Fiche Action Aktion Blatt Action Note

DOCT00041-A -09/2008-

EUROLOHR 100, EUROLOHR 300; CHR

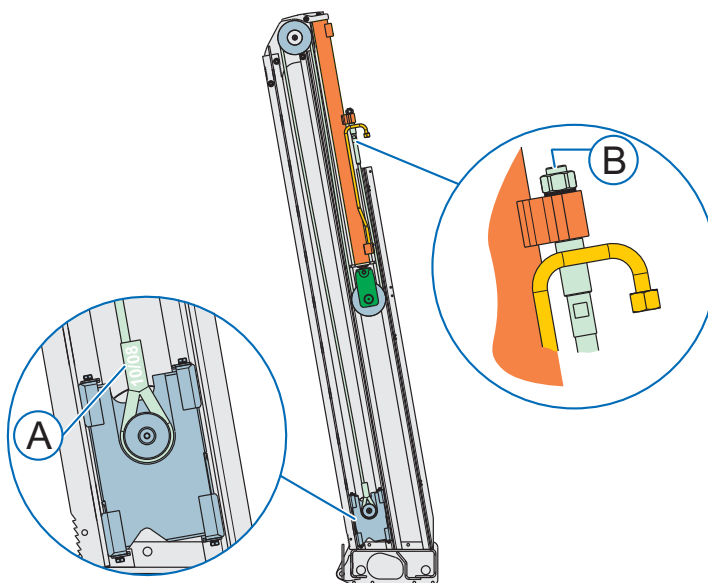
Les câbles de rechange référence F00373838 ont une tenue à la fatigue qui permet de porter leur remplacement à 7 ans en utilisation normale.

Afin d'éviter toute confusion les nouveaux câbles ont un marquage distinctif à l'extrémité de l'embout M22 (lettre (B) frappée à froid), ainsi que la date de fabrication frappée sur le manchon diamètre 32 (A). Voir schéma ci-dessous.

Câble sans marquage B	Remplacement au bout de 5 ans
	Câble avec marquage B	Remplacement au bout de 7 ans
